工程签证审批单

项目名称	栾川山水文苑 S1 地块及售楼部	工程名称	中浩德·山水文苑 S1 地块 5#楼
归属合同	栾川山水文苑 S1 地块及售楼部施工总承包合同	合同编号	LCS1-JA-016
签证部位	二层栏板变更		
施工单位	河南诚鹏建设工程有限公司		
签证内容	<p>签证内容：</p> <p>有我单位施工的中浩德·山水文苑 5#楼：1、结施-26 中：2.83m 已于 2021 年 4 月 14 日浇筑完成的，墙身大样图三及三（a），A 轴外标高 2.83 空调栏板（混凝土强度等级 C30、厚 100mm、高 720mm），依据图纸会审后结构附图 2 中的附图 3 降低为 420mm，其增加费用为浇筑 300mm 高栏板所有费用，凿除 300mm 高混凝土栏板混凝土、钢筋切断、垃圾清运、槽口找平抹灰等所有费用；2、结施-25 中：已于 2021 年 4 月 14 日浇筑完成的，墙身大样图二，A 轴外标高 2.83 阳台栏板高度为 720mm、厚 200mm 砖砌体依据图纸会审后结构附图 2 中的附图 2 更改为 150mm 厚、高 420mm 钢筋混凝土栏板，此处栏板竖向钢筋需要植筋，另需增加植筋及凿毛费用。请甲方对以上费用予以确认。</p> <p>后附：预算书、工程量及变更截图及照片</p> <p>施工单位经办人：(签字盖章)  日期：2022.5.11</p>		
监理单位意见	<p style="text-align: center;">情况属实</p> <p>监理工程师：(签字盖章)  日期：2022.5.13</p>		
项目工程部意见	<p>施工内容属实，变更内容属实。设计变更 A/3、8、13、17、22、22 轴外标高 2.83m 处空调栏板处，增加浇筑 A/3、8、8、13、17、22、22 轴外标高 2.83m 处栏板。</p> <p>专业工程师或经理  日期：2022.5.16</p> <p>工程总监：  日期：</p>		
成本管理部意见	<p>专业成本管理岗： 经核算 1000 元 日期：</p> <p>部门经理： 张磊 2023.4.7 日期：</p>

设计变更 通知单

设计变更

附图1

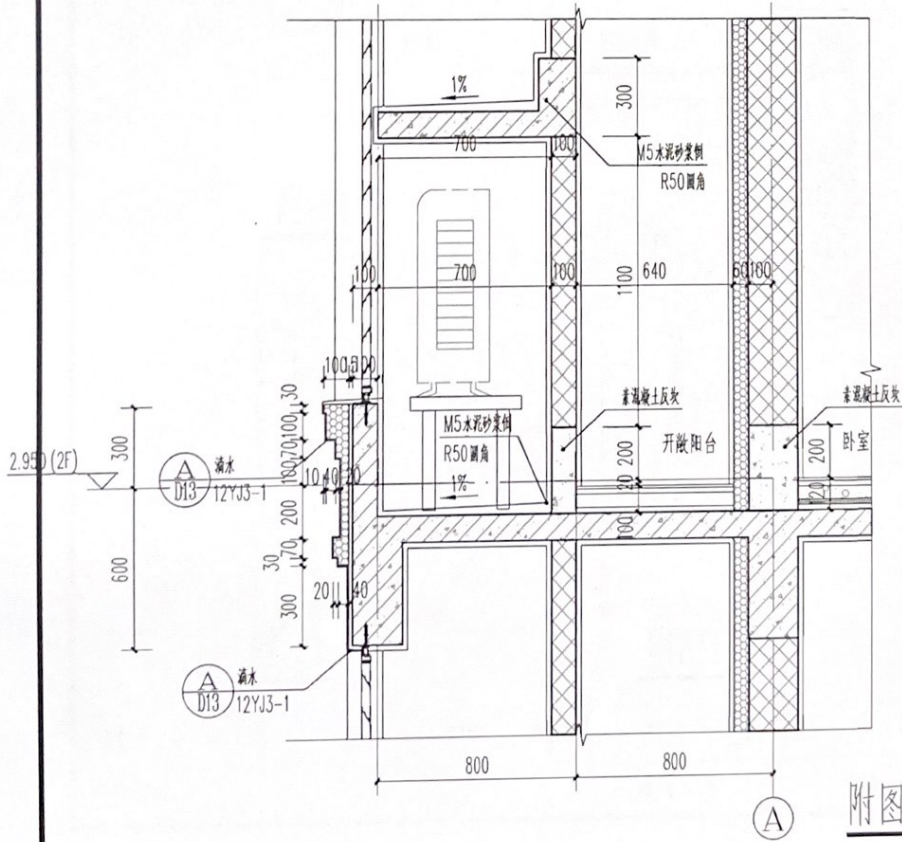
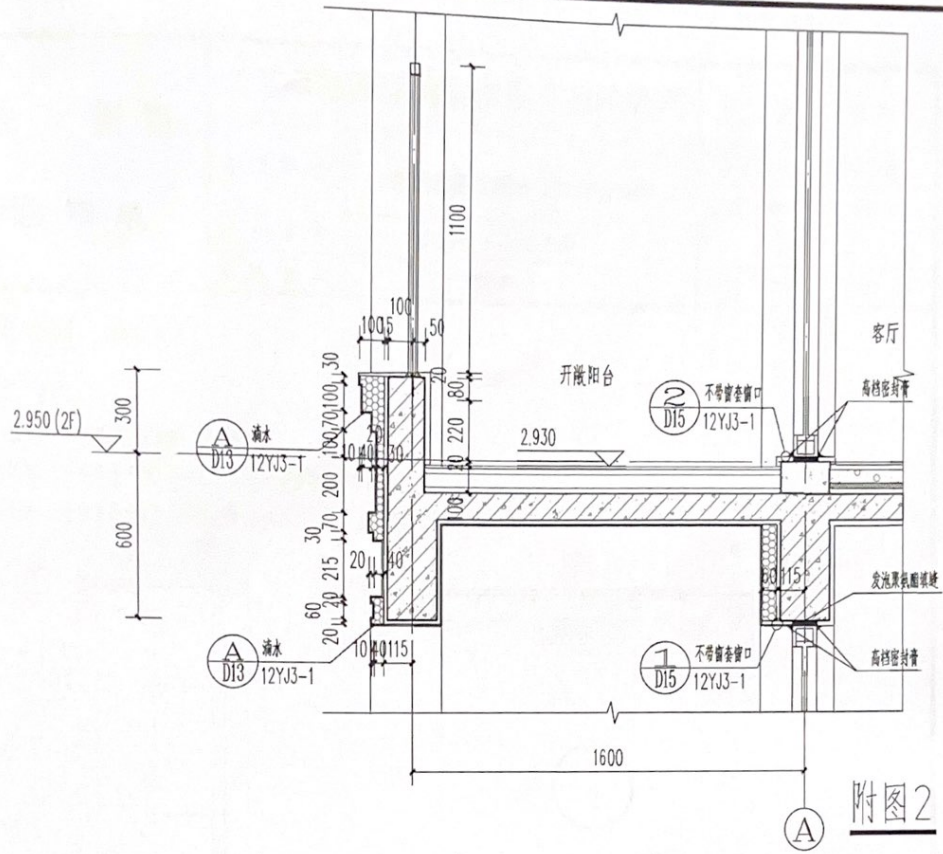
- 1、根据地库最终图纸修改5#左下角风井, 见附图1。
- 2、取消主卧和客厅共用空调板处中间空调板留 $\Phi 75$ 预留孔。
- 3、根据方案腰线须下移300, 修改墙身大样图2的二层处节点, 见附图2;
修改墙身大样图3的二层处节点, 见附图3。

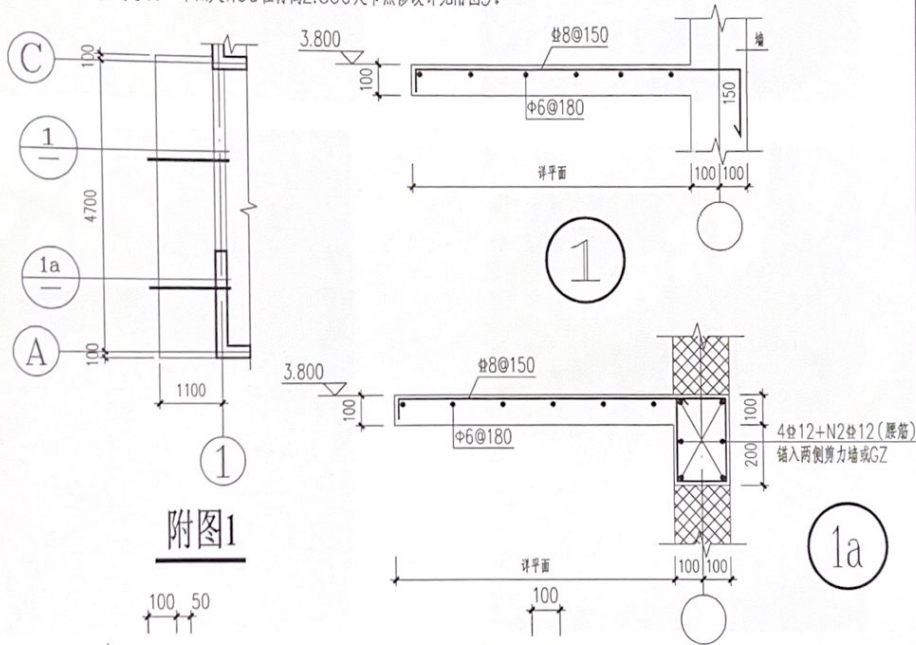
- 1、结施-13中增设风井盖板，详见附图1。
- 2、结施-25中节点大样2标高2.830处节点修改详见附图2。
- 3、结施-26中节点大样3，节点大样3a在标高2.830处节点修改详见附图3。
